WSZYSCY OFERNCI (WYJASNIENIE NR 1)

Dotyczy postępowania przetargowego znak: IMP.272.2.3.2022 pn. **„Rozbiórka obiektu garażowo magazynowego i budowa nowego obiektu garażowo magazynowego w Centrum Edukacji Zawodowej w Stalowej Woli”**

Poniżej zaprezentowano schemat wymiarowy przykładowej łaty wentylowanej.

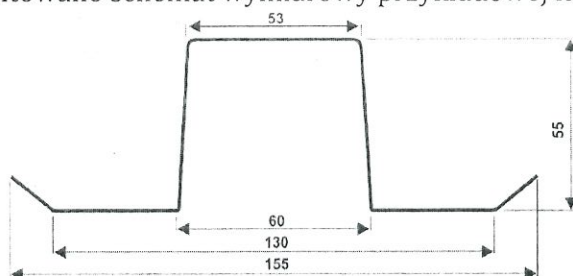
Prosimy o zwymiarowany rysunek łat stalowych wentylowanych ocynkowanych wys. 50 mm, najlepiej w połączeniu z zawartym w projekcie rys. łącznika konstrukcji dachu.

W opisie technicznym oraz w przedmiarze robót użyto określenia „łaty stalowe zimnogięte ocynkowane wys. 50 mm”. Zastosowano określenie neutralne, nieodwołujące się do żadnej z nazw handlowych. Rozwiązanie materiałowe dotyczy elementu prefabrykowanego, występującego w katalogach producentów profili stalowych zimnogiętych, zatem wymiarowanie łat stalowych wydaje się bezcelowe. Wymagania projektowe spełnią każde prefabrykowane łaty stalowe ocynkowane o wysokości min. 50 mm.

Zgodnie ze schematem konstrukcji parteru (rysunek K2) łaty stalowe w rozstawie osiowym co ~62 cm.

Szczegół łącznika konstrukcji dachu dotyczy połączenia zetowników zimnogiętych z wieńcem żelbetowym. Połączenie łat stalowych z zetownikiem wykonać zgodnie z wytycznymi producenta.
